Parc national de forêts

Dossier ICPE Parc éolien « Mont Jaillery » -
communes de Dommarien et Chassigny

Arc-en-Barrois, le 17 janvier 2022

Avis 2021-003

Présence des cigognes noires sur la commune de Dommarien et alentours (CONFIDENTIEL NE PAS DIFFUSER !! Données satellitaires du Parc national de forêts)

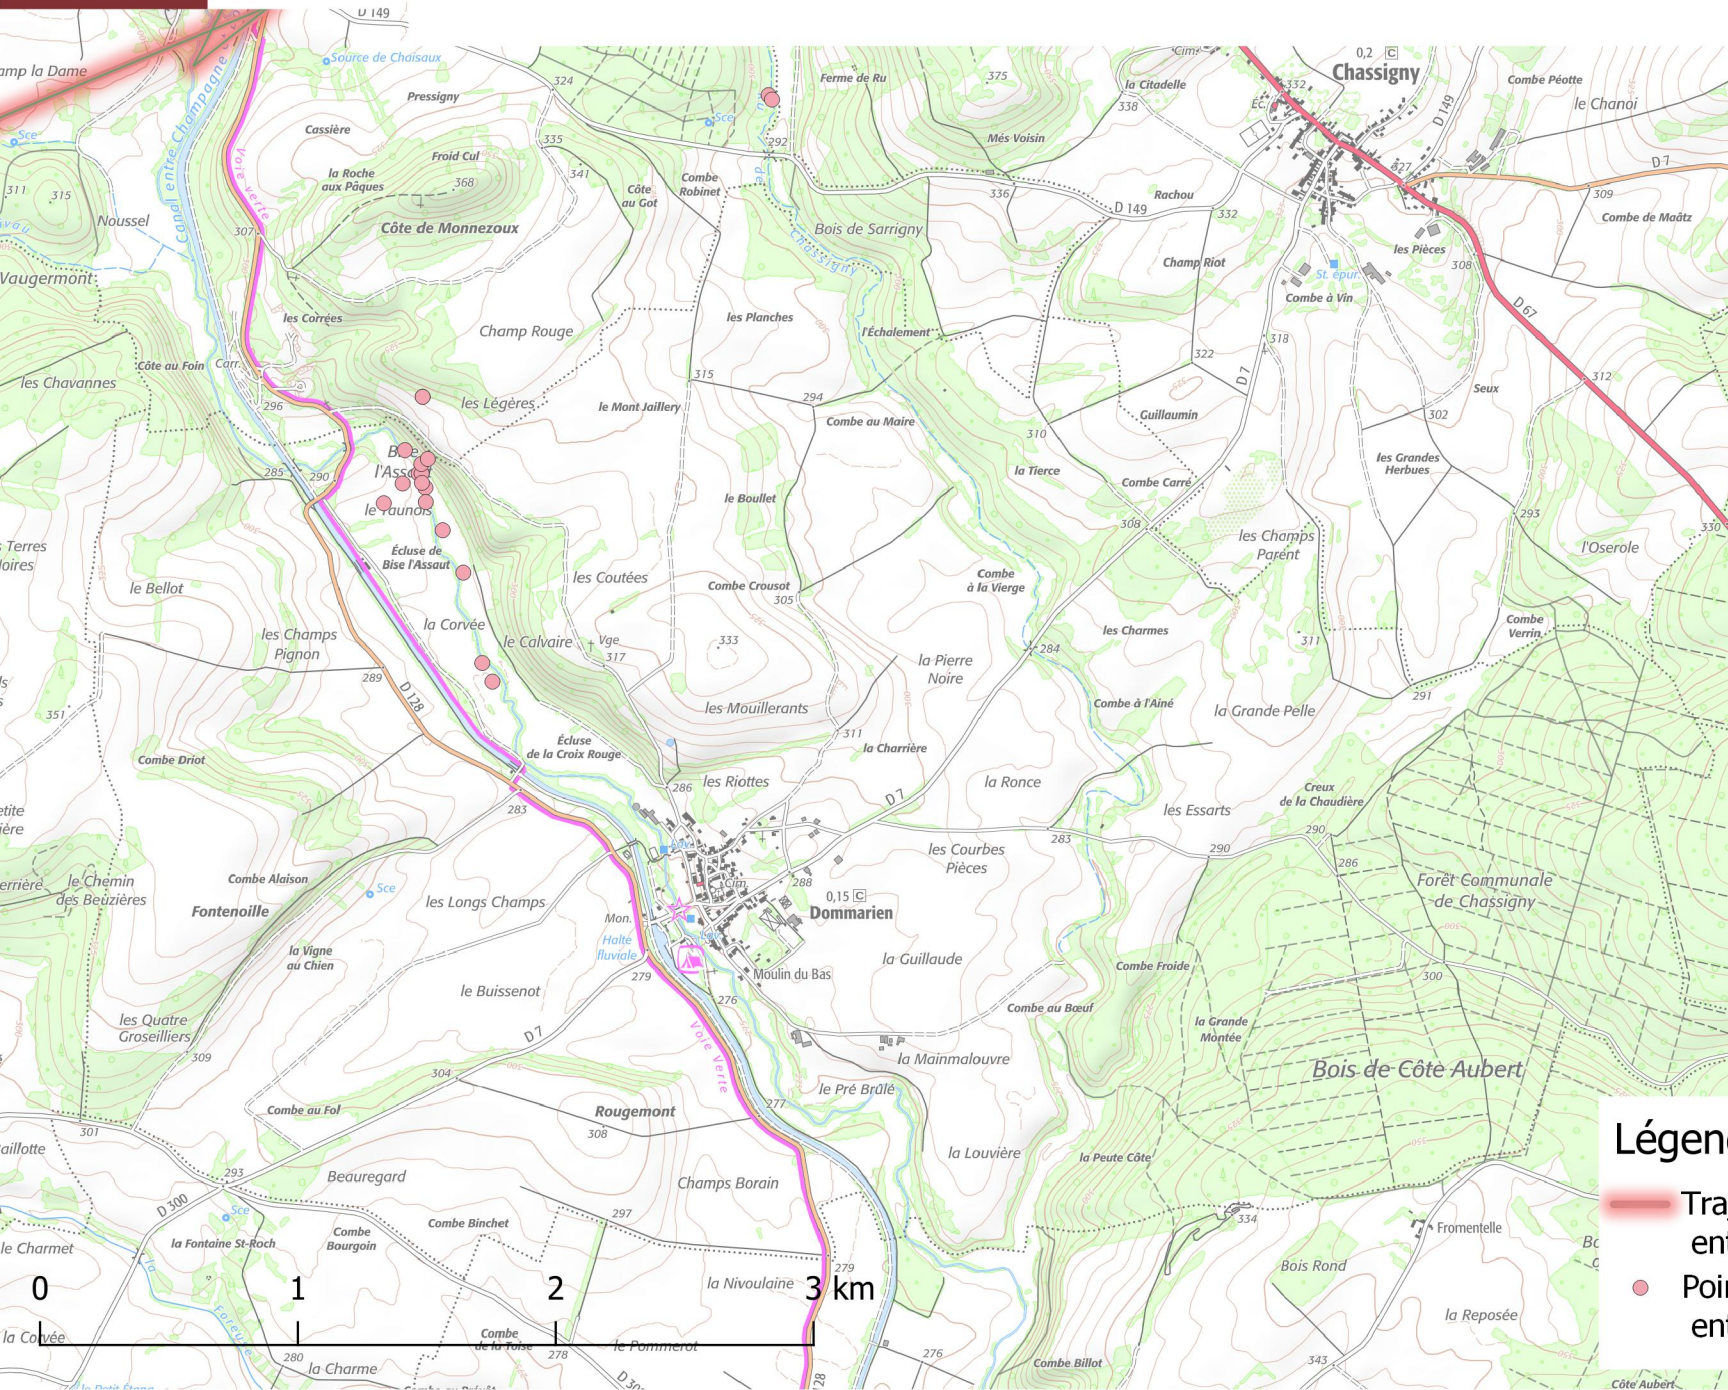
Les données dont dispose le Parc national de forêts permettent d'établir une fréquentation du secteur par plusieurs individus de cigognes noires.

Les trajectoires de 2 cigognes noires, équipées de balises GPS, entre juin et septembre 2021 et les points de présence sur zones de gagnage d'une cigogne entre 2015 et 2021 attestent sa présence sur la zone du projet. L'un de ces individus équipés est la cigogne nommée « *Divona* » qui niche en cœur du Parc national de forêts.
